# Spectera

Notas de lançamento do firmware - versão 1.3.2

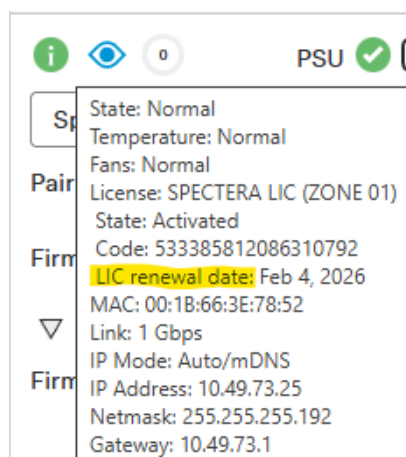
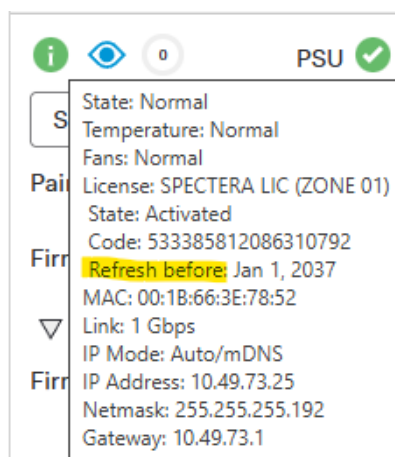
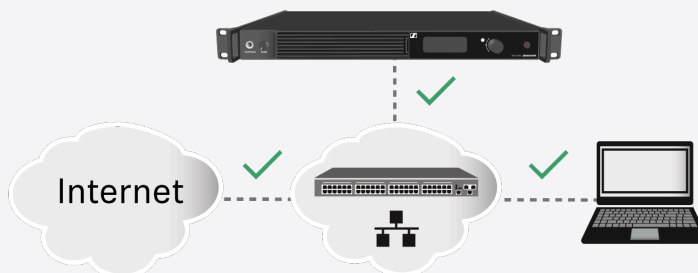
- Suporte para a renovação automática de licenças emitidas antes de 20 de novembro de 2025.

A renovação da licença será exibida no estado do dispositivo após algum tempo:

Antes da atualização:

Após a atualização:

- i** A renovação da licença requer uma conexão direta à Internet com o dispositivo.
